今回追加した資料

○2019.9.24説明会時の意見

①市道坂本40号 ヤード乗入口への通行

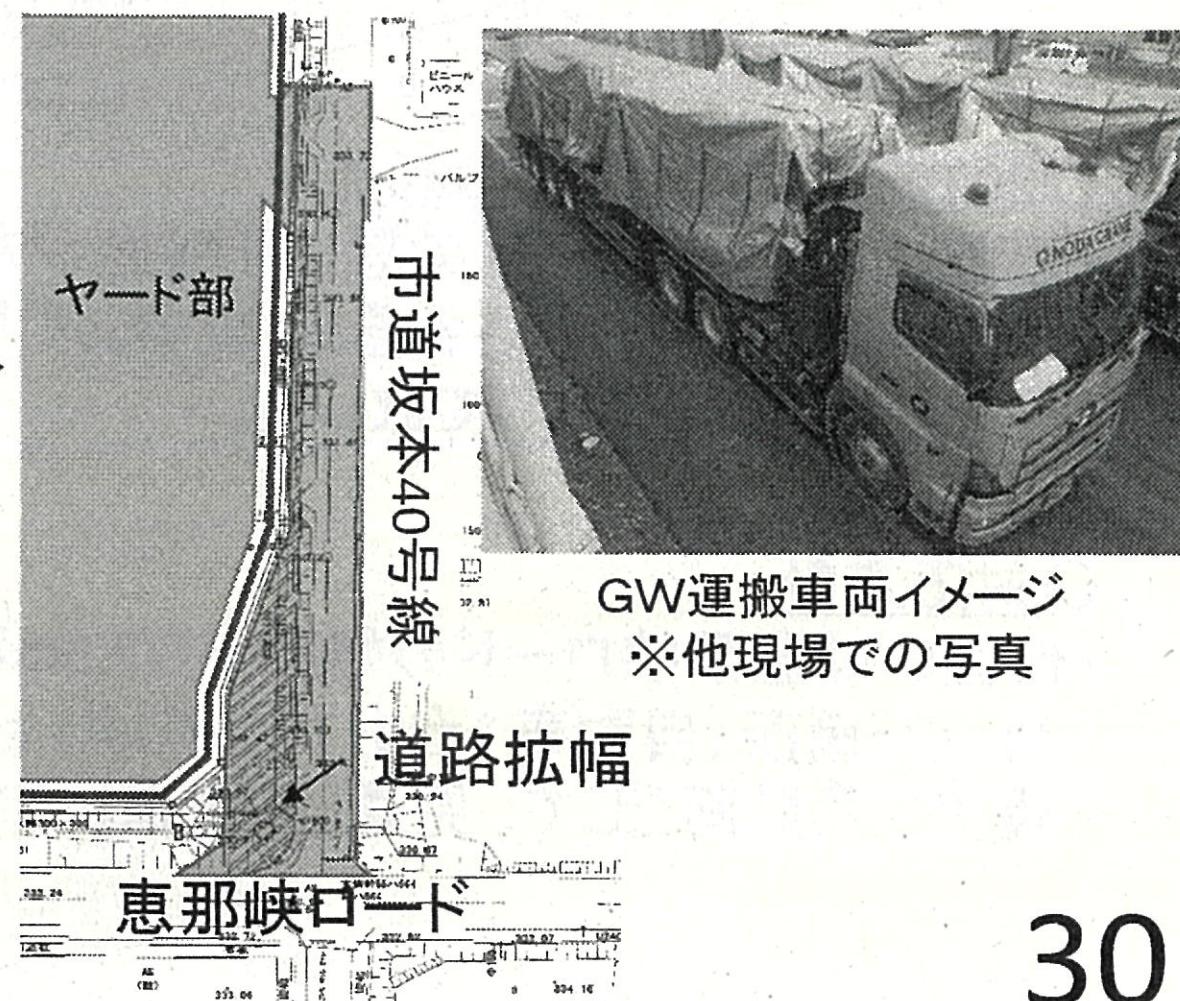
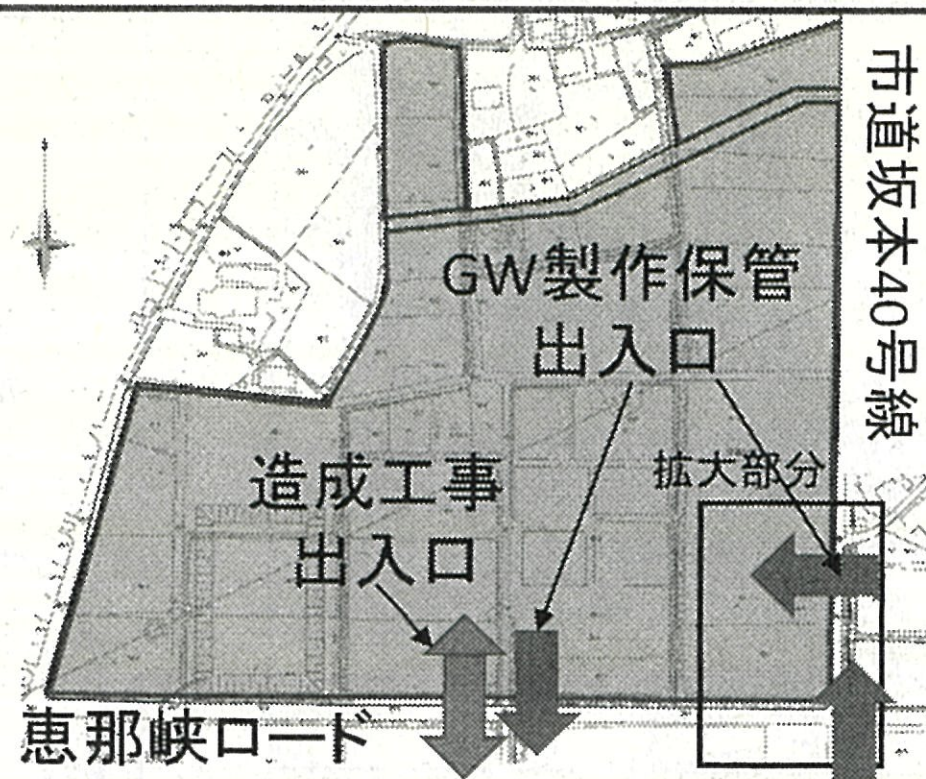
工事用車両の出入り口としては道路が狭いため、工事用車両の通行を避けて欲しい。

- ・発生土運搬車両は、恵那峡ロードから資材置場へ直接乗り入れます。
- ・道路拡幅を行い、相互通行できる幅員で拡幅を行います。

- ・資機材運搬時には以下のように出入りします。
往路：市道坂本40号線道路拡幅部からヤードへ
復路：ヤード内から恵那峡ロードへ
 - ・GW運搬時も同様
- ※運搬台数は運搬計画が決まった段階で改めてお知らせします

- ・(2)と同様に出入りし、最終的に市道坂本40号線を現状の幅員に戻します。

②ヤード付近の大気質調査の追加

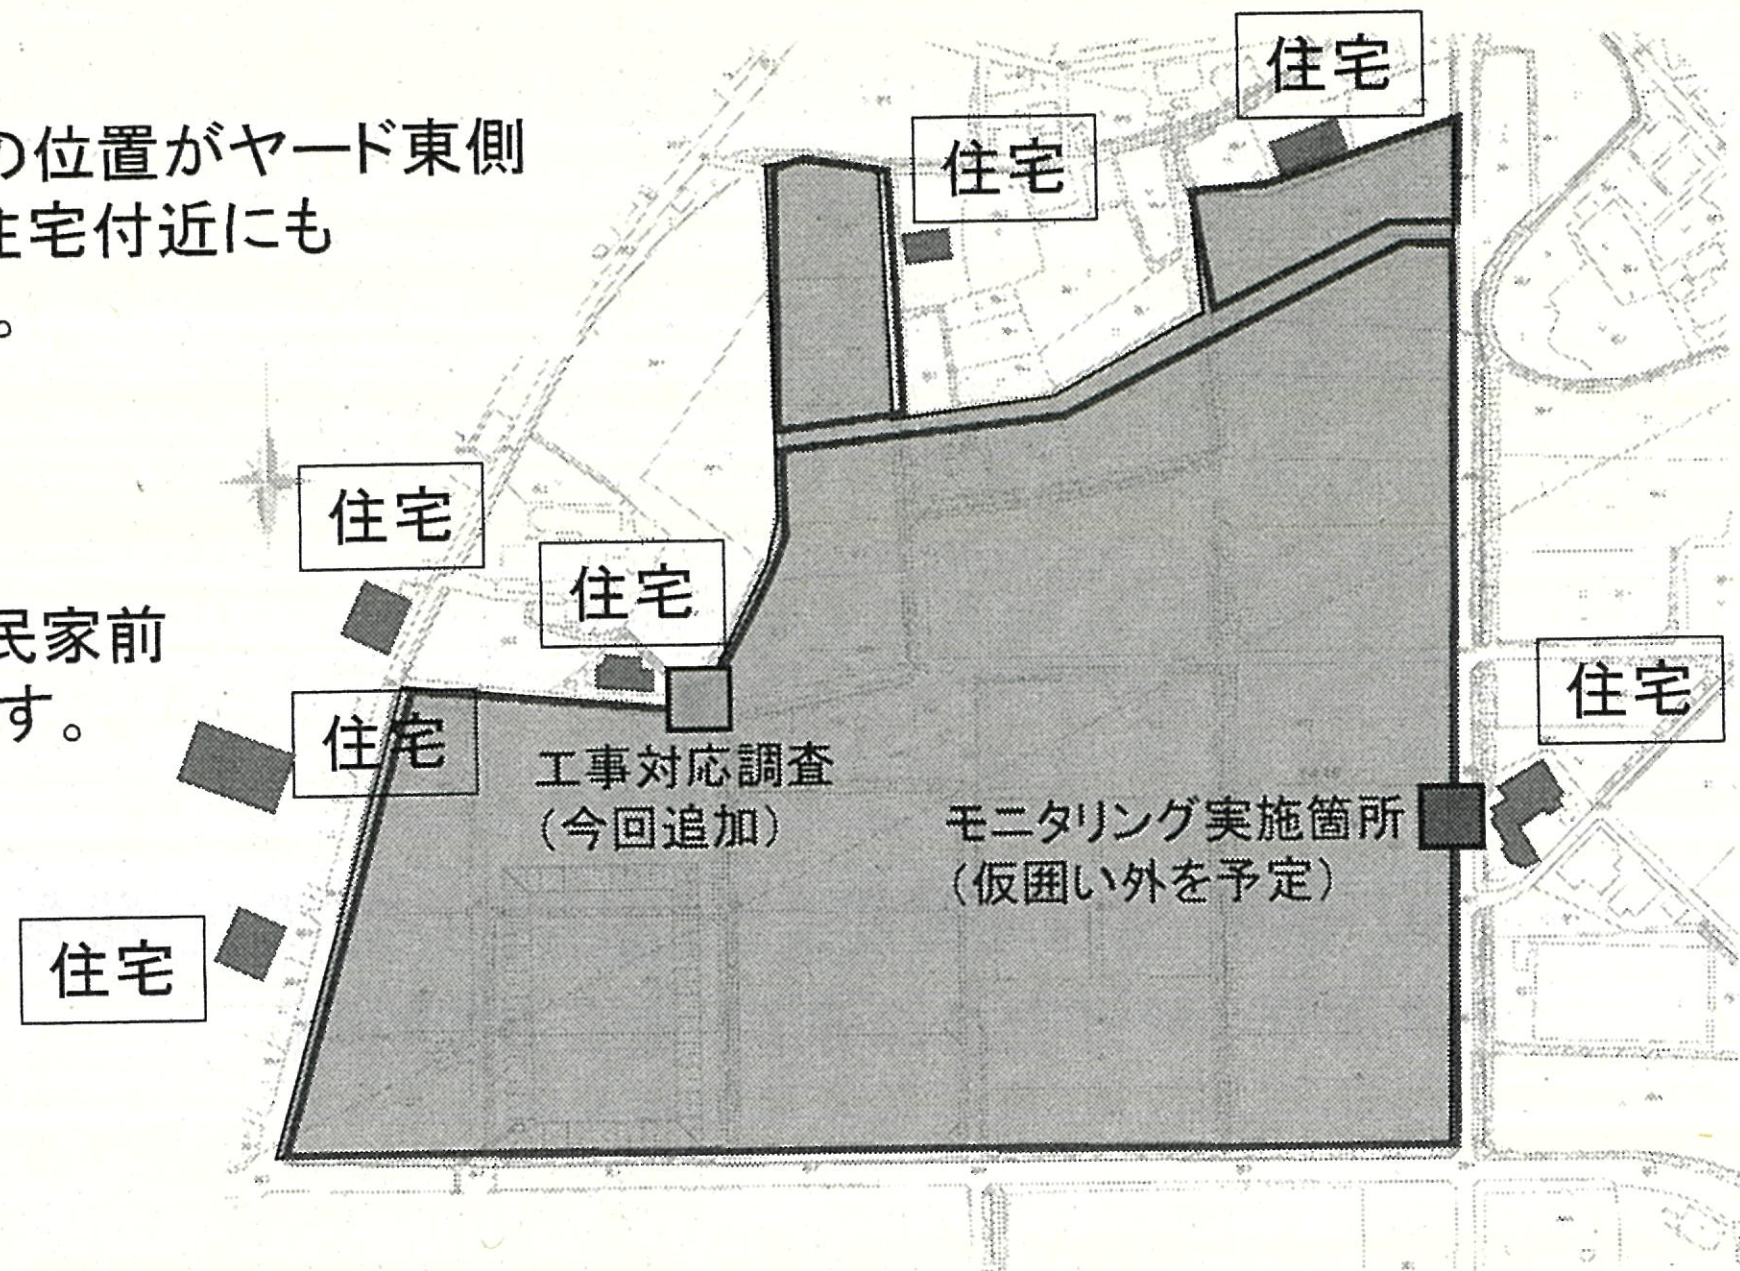
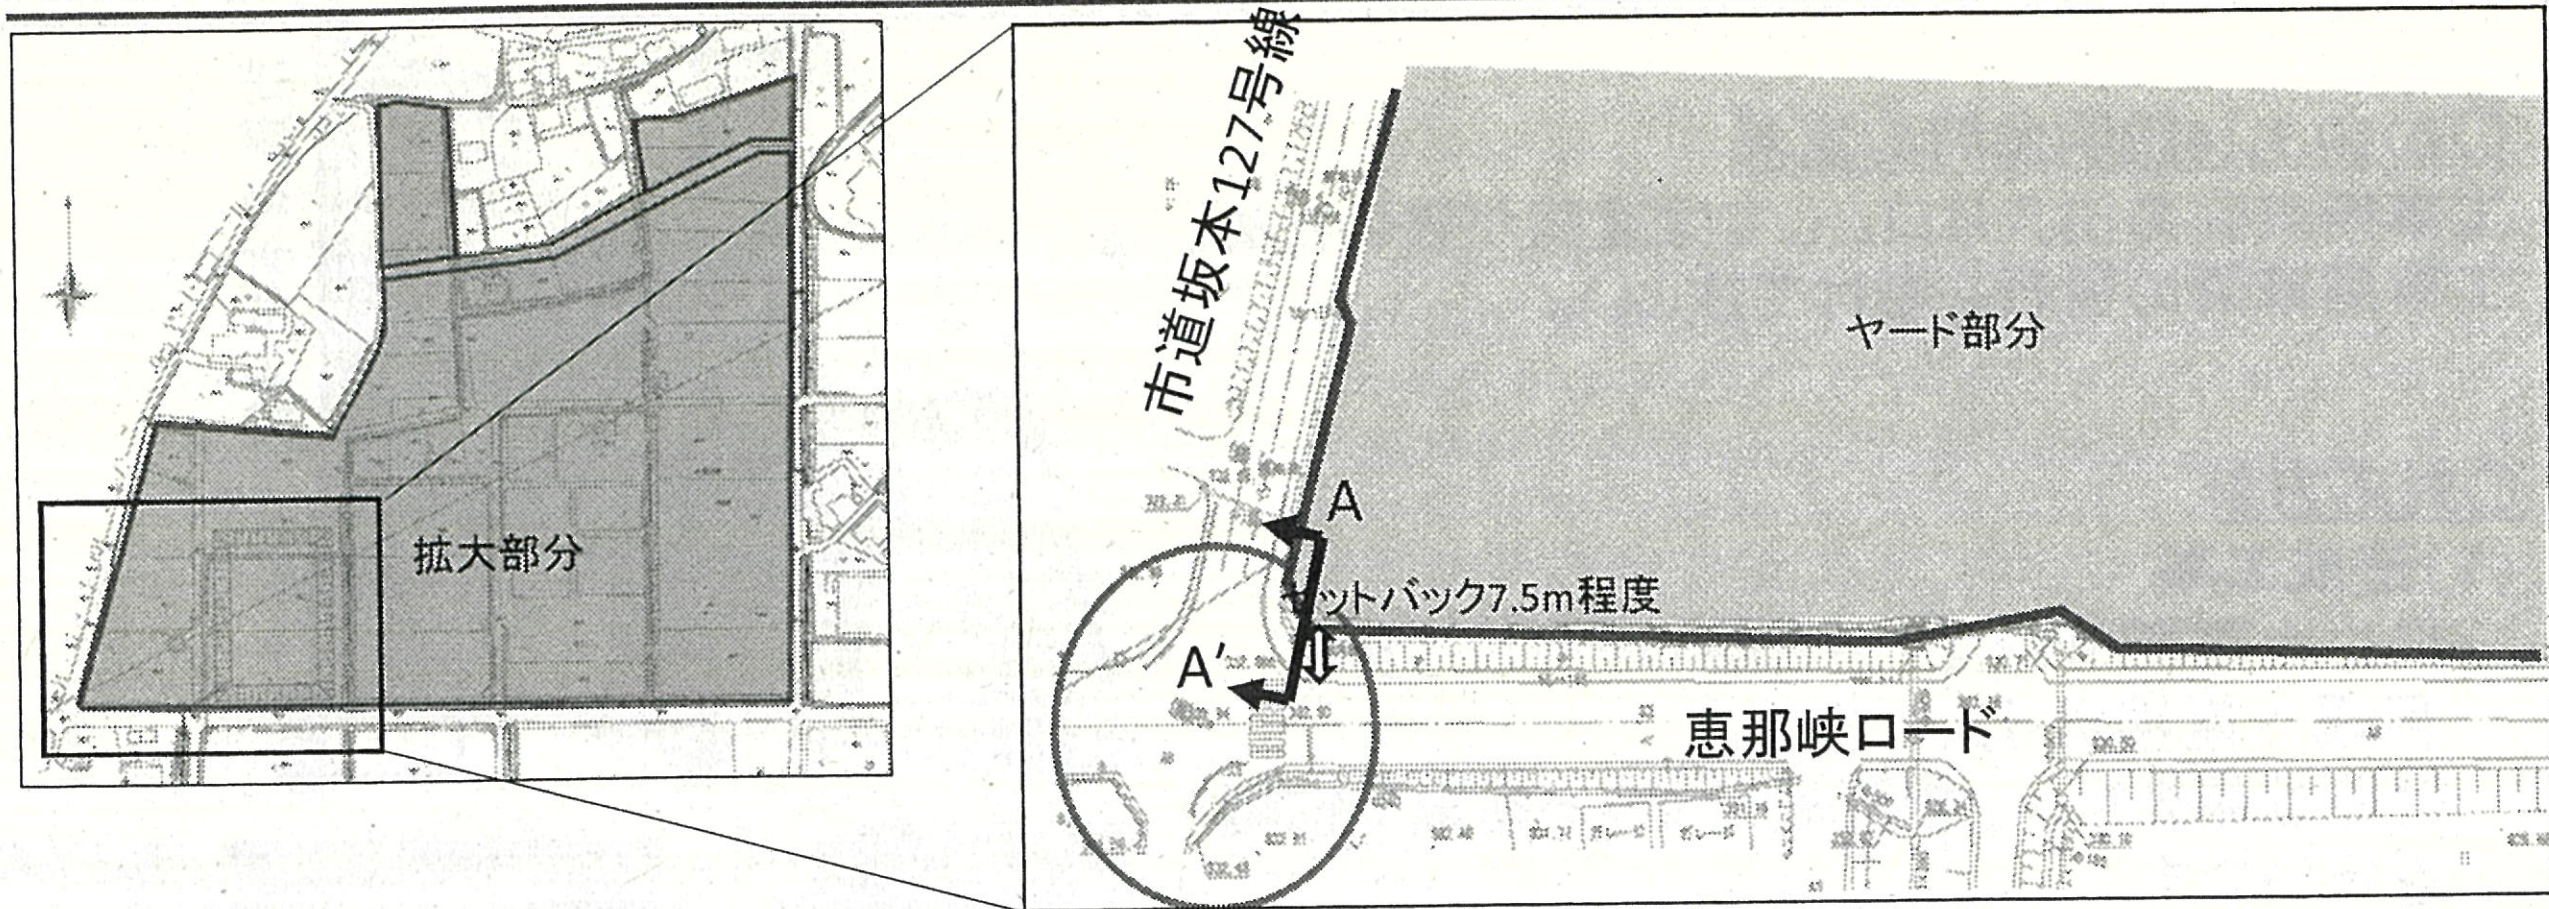
- ・大気質調査のモニタリングの位置がヤード東側のみとなっているが、西側住宅付近にも調査地点を増やして欲しい。

- ・工事対応調査として、西側民家前でも大気質調査を実施します。

- ・周辺の民家で最も近いヤード西側(仮囲い外(予定))に設置

- ・大気質(二酸化窒素、浮遊粒子状物質、粉じん等)

- ・工事最盛期の四季(春・夏・秋・冬)に1回

③ヤード西側十字路への配慮

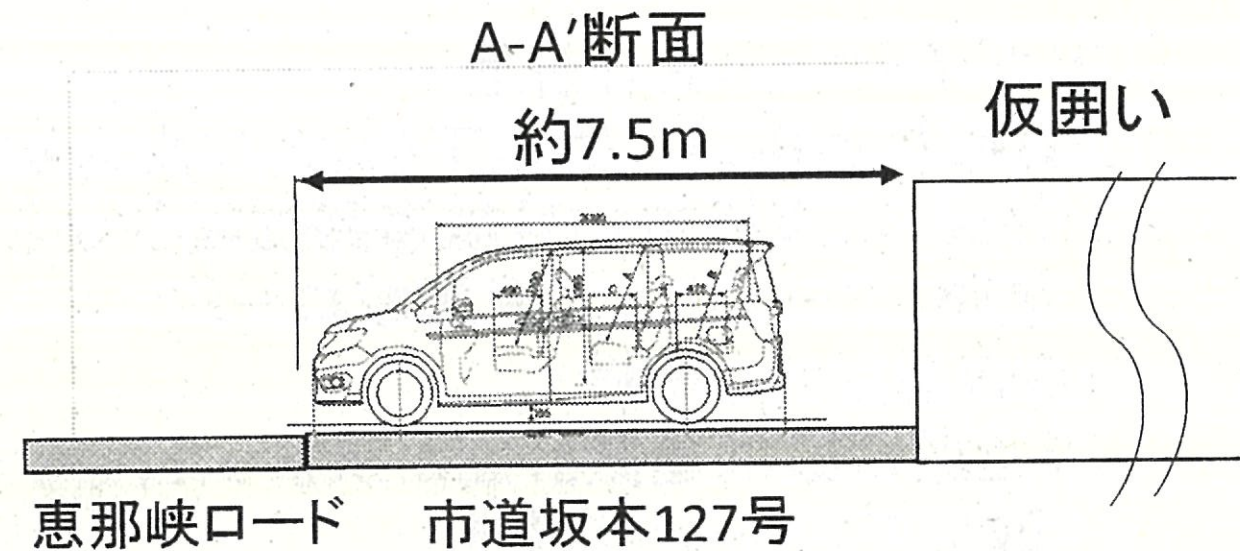
- ・恵那峡ロードで見通しの悪い十字路がある。
3mの仮囲いが設置されると、ますます見通しが悪くなるので、配慮して欲しい。

- ・仮囲いは恵那峡ロードの端部から7.5m程度離れた箇所(自動車1台分(約5m)以上)に設置する計画として、見通しを確保します。

④ 景観に配慮した仮囲いの設置

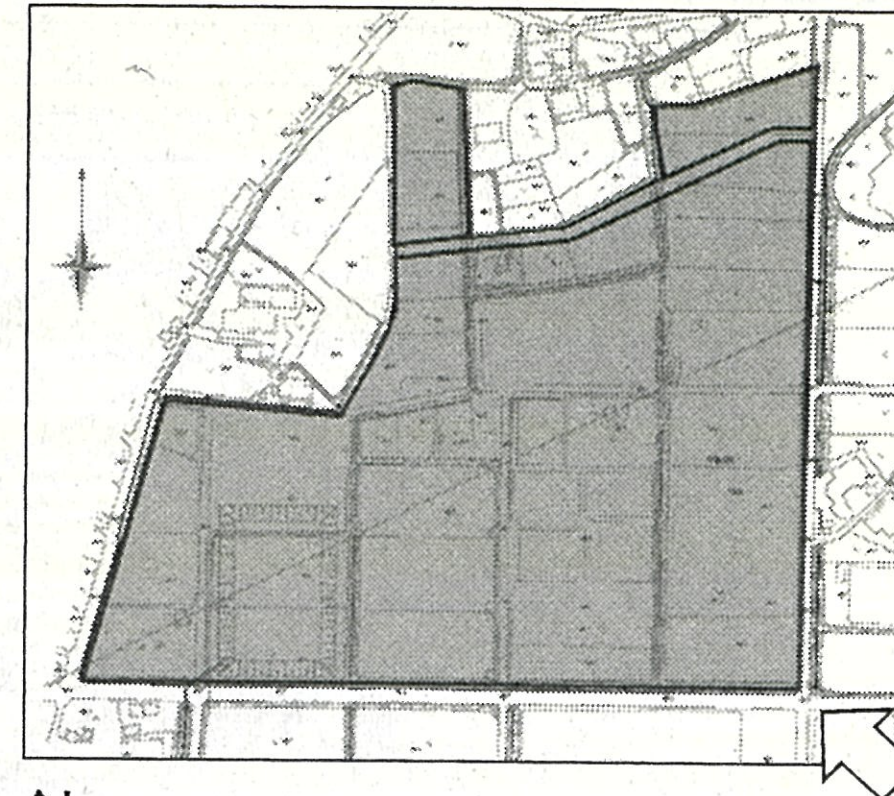
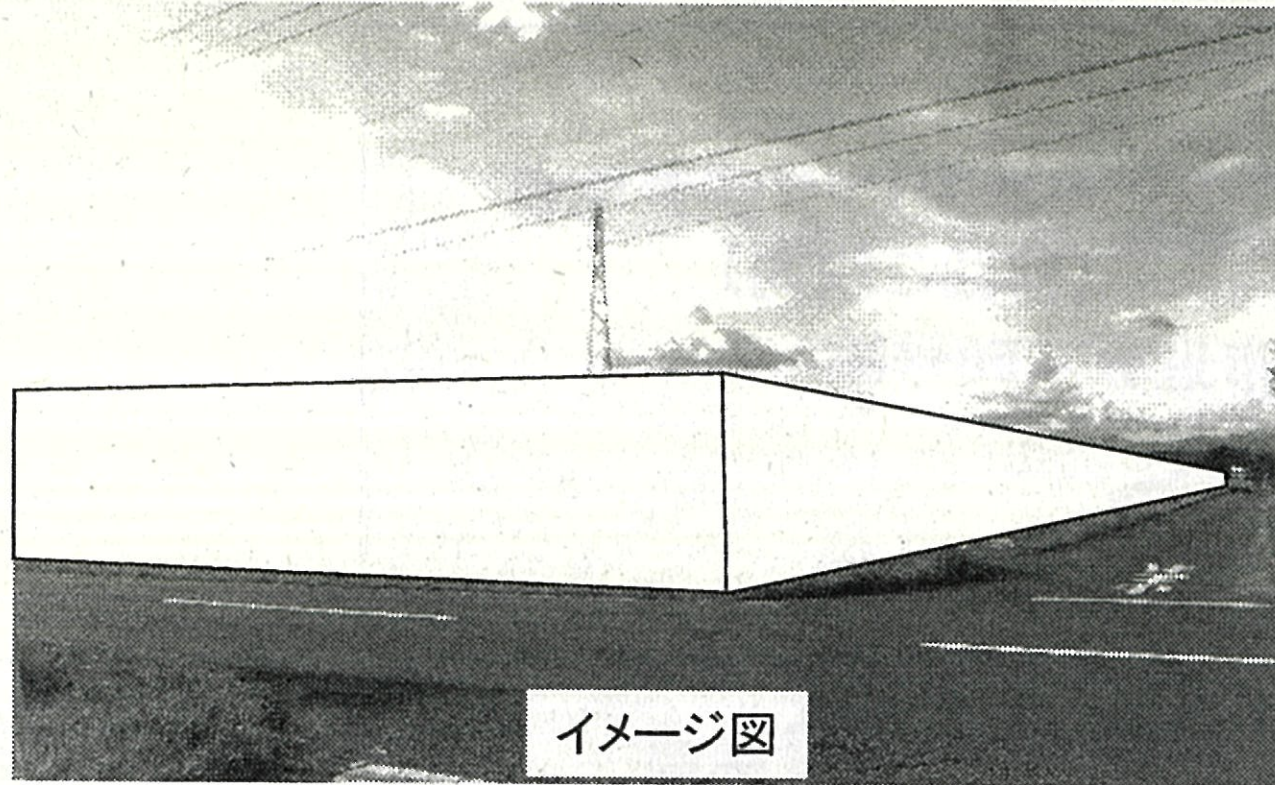
- ・周辺の環境に配慮した仮囲いとして欲しい。

- ・中津川市景観計画には、「無彩色(白)は彩度なしのため可」と記載があることから、周辺環境に合わせて、白色の仮囲いを使用します。
